Dotyczy: postępowania o udzielenie zamówienia publicznego na remont budynku szkoleniowego nr 22 w zakresie wymiany bram garażowych i stolarki w kompleksie wojskowym przy ul. Sobieskiego 32-42 na terenie CSAiU w Toruniu dla potrzeb modułu szkoleniowego „HOMAR”

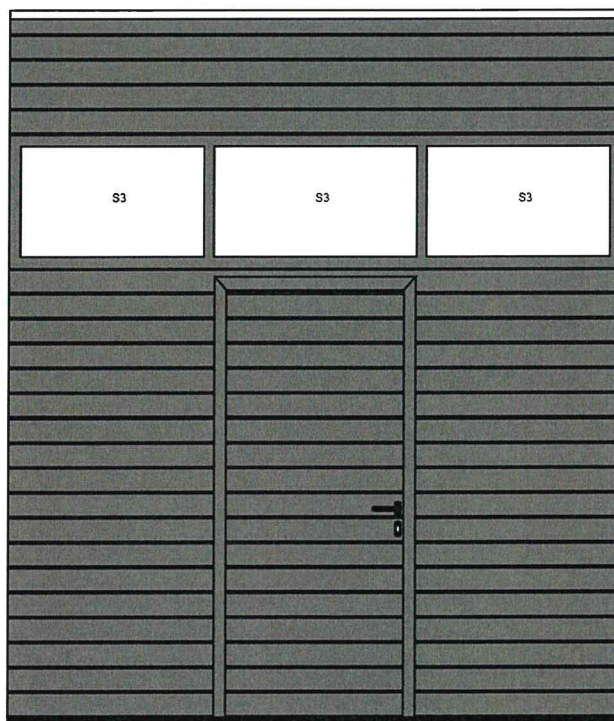
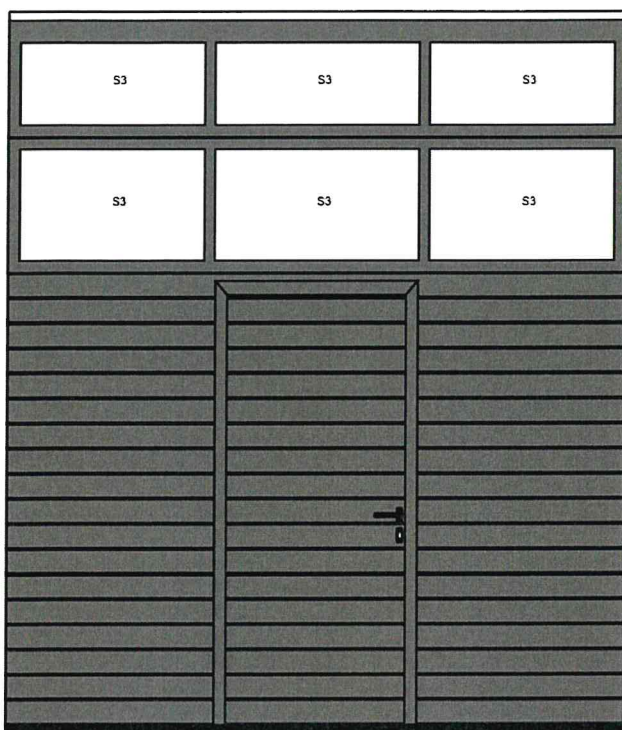
1. Prosimy o informację, czy Zamawiający zaakceptuje dostawę i montaż bram segmentowych zamiast bram dwuskrzydłowych rozwiernych w ramach niniejszego zadania. Po zasięgnięciu informacji od kilku producentów bram przemysłowych informujemy, iż nie ma technologicznie możliwości wykonania tak dużych skrzydeł bram rozwiernych. Alternatywnie proponujemy wykonanie bram ocieplanych segmentowych. Jednakże mimo ewentualnego wykonania bramy ocieplanej segmentowej, przy zastosowaniu najgrubszych paneli dostępnych na rynku, współczynnik przenikania ciepła przy wykonaniu szklenia na wysokości całego jednego segmentu będzie wynosić 1,40 W/m²K, natomiast w przypadku wykonania szklenia na wysokości dwóch segmentów będzie wynosić 1,70 W/m²K.

Poniżej przedstawiamy wygląd takich bram w obu wersjach.

Odpowiedź: Zamawiający dopuszcza dostawę i montaż bram segmentowych zamiast bram dwuskrzydłowych rozwiernych pod warunkiem montażu ich w licu ściany zewnętrznej oraz mając na uwadze, że bramy nr B13, B14 i B15 mają być wykonane zgodnie z instrukcją o ochronie obiektów wojskowych.

Współczynnik przenikania ciepła dla wszystkich bram ma być zgodny z obowiązującymi warunkami technicznymi (nie wyższy niż 1,3 W/m²K).

Z uwagi na wytyczne konserwatora zabytków informuję, że wszystkie wymieniane bramy muszą być tego samego typu.
